Gdański  
Zarząd Dróg  
i Zieleni

**Dot. warunków technicznych do projektowania zadania „Koncepcja rewaloryzacji zieleńca na placu generała Stanisława Maczka” w ramach zadania wnioskowanego przez Radę Dzielnicy Strzyża w Gdańsku**

**Warunki techniczne nr IE/131/2020/ZT  
projektowania, wykonania i przekazania w użytkowanie oświetlenia  
placu Generała Stanisława Maczka przy ul. Fryderyka Chopina w Gdańsku  
wraz z iluminacją pomnika.**

Dotyczy: Koncepcja rewaloryzacji zieleńca na placu generała Stanisława Maczka.

Istniejące oświetlenie parkowe w al. Wojska Polskiego :

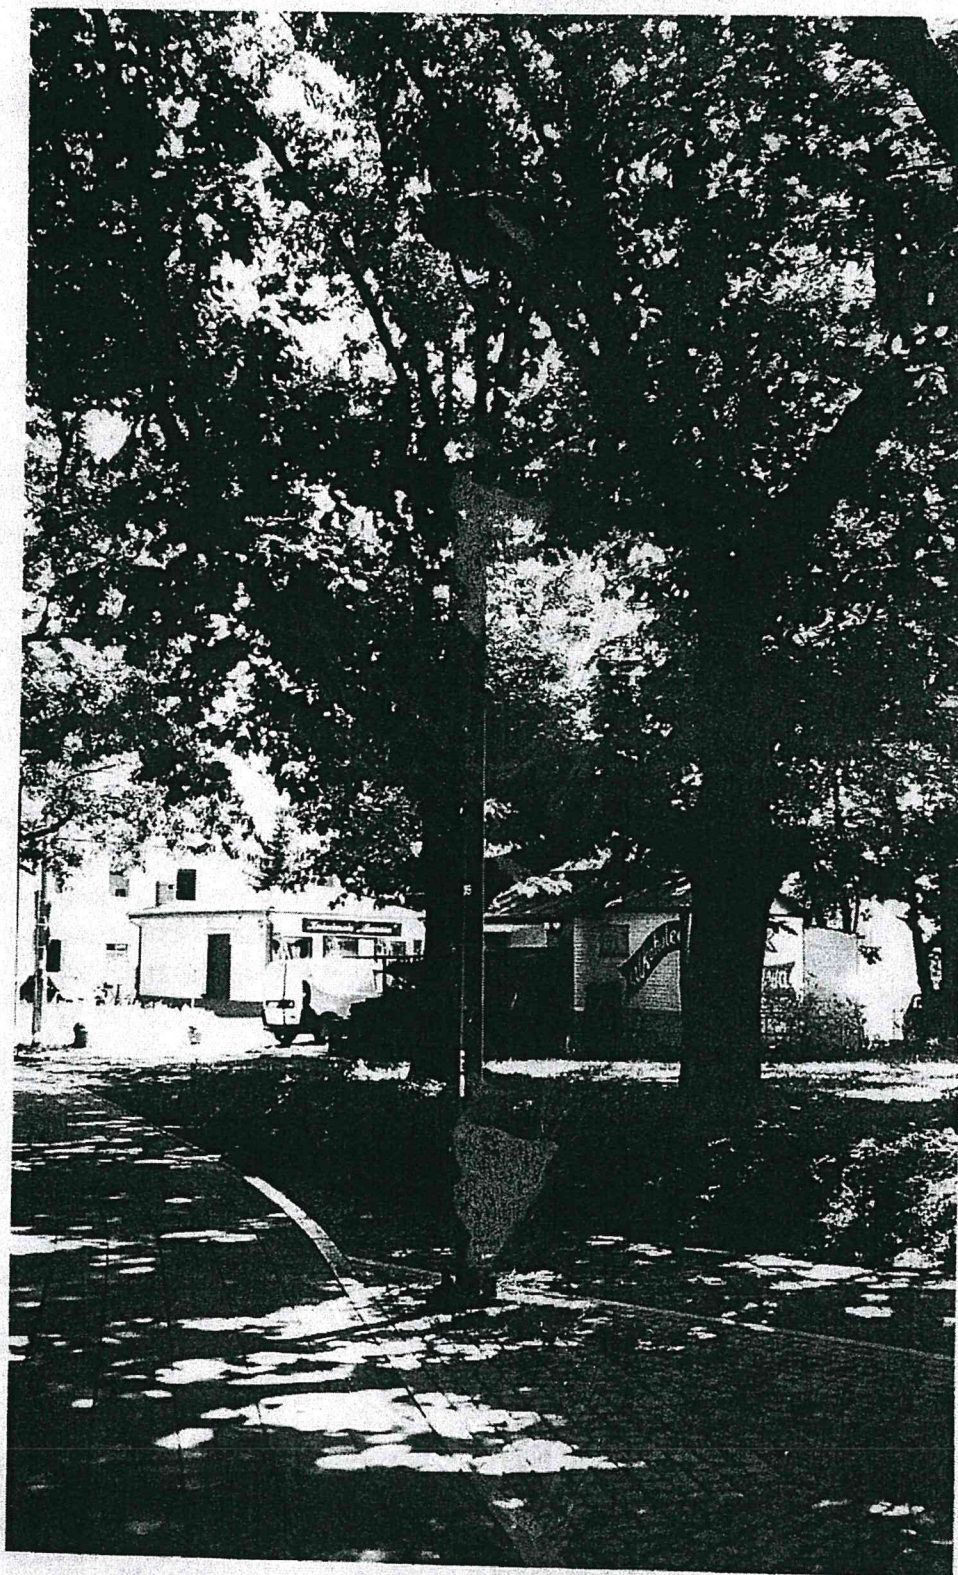
- Zaleca się odsunięcie istniejącej latarni od pomnika.
- Modernizowane oświetlenie należy zaprojektować z użyciem opraw parkowych o wyglądzie zbliżonym do istniejących przy al. Wojska Polskiego, malowanych na kolor RAL 7016 w wykończeniu mat struktura. Słupy stalowe ocynkowane, stożkowe o przekroju okrągłym, malowane proszkowo na kolor RAL 7016 w wykończeniu mat struktura. Podstawę i dolną część słupa należy zabezpieczyć elastomerem w kolorze słupa.

Istniejące oświetlenie parkowe w al. Wojska Polskiego :

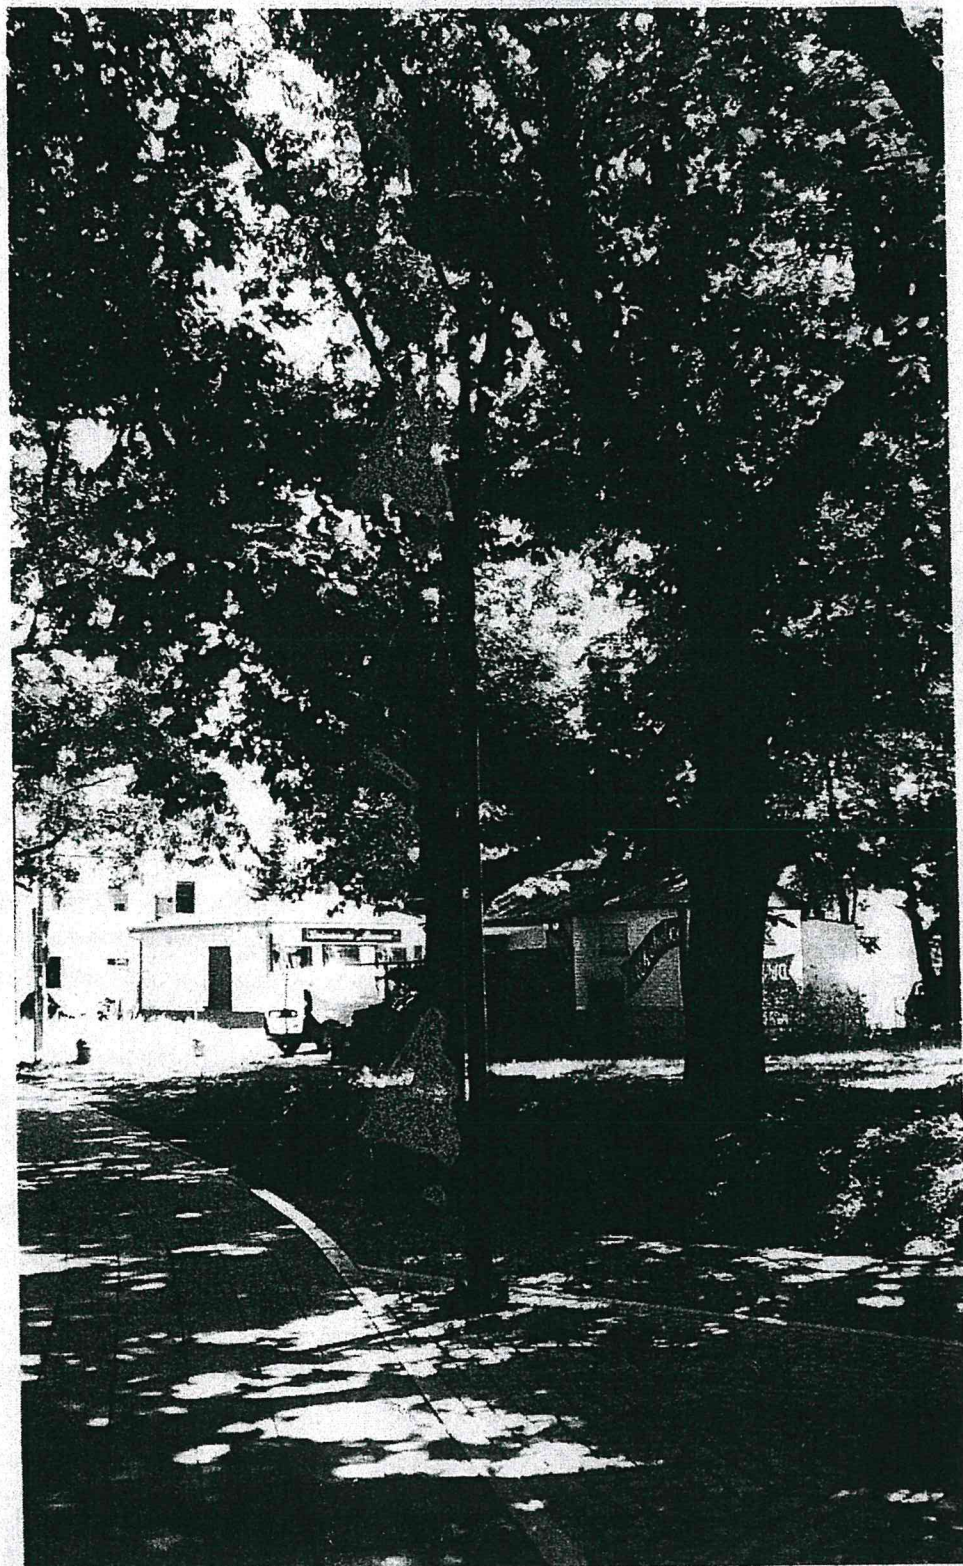
- Zaleca się odsunięcie istniejącej latarni od pomnika.
- Modernizowane oświetlenie należy zaprojektować z użyciem opraw parkowych o wyglądzie zbliżonym do istniejących przy al. Wojska Polskiego, malowanych na kolor RAL 7016 w wykończeniu mat struktura. Słupy stalowe ocynkowane, stożkowe o przekroju okrągłym, malowane proszkowo na kolor RAL 7016 w wykończeniu mat struktura. Podstawę i dolną część słupa należy zabezpieczyć elastomerem w kolorze słupa.
